Скорректировать внешний облик новых объектов в Могилёве.

Всвязи с публикацией рендеров ряда строящихся и планируемых к постройке объектов, возникла необходимость обратить внимание на ряд спорных архитектурных решений.

Дом по Ленинской, 59

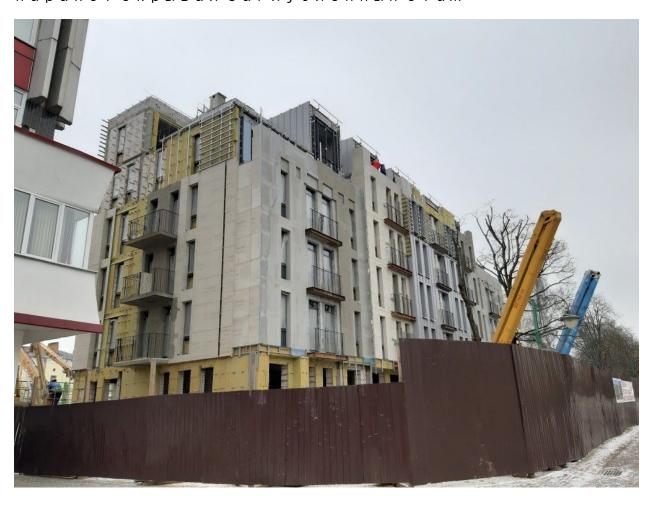
На представленных рендерах центральная и боковые части главного фасада, выходящего на пешеходную улицу, имеют глухие завершения-парапеты — такими они и были выстроены первоначально. Однако позже значительную их часть демонтировали, что, на мой взгляд, нарушило цельность фасадов. После внесённых изменений заглубленный этаж стал практически полностью просматриваться с уровня земли, в то время как глухой парапет скрывал его, делая здание визуально ниже. Это в свою очередь очень важно на исторической улице, так как напротив (ул. Ленинская, 50 в) находится памятник архитектуры начала XX века.

Кроме того на рендерах обрамления высоких окон на мансарде выглядят объемными, одинаковыми по ширине со всех сторон. В реальности же они выстроены плоскими, верхняя часть значительно шире боковых. Судя по оставшейся над окном рамой, от объемных обрамлений почему-то отказались, потеряв таким образом значительную часть архитектурной выразительности крыши.

парапет скрывал заглубленный этаж

пробита дырка по центру
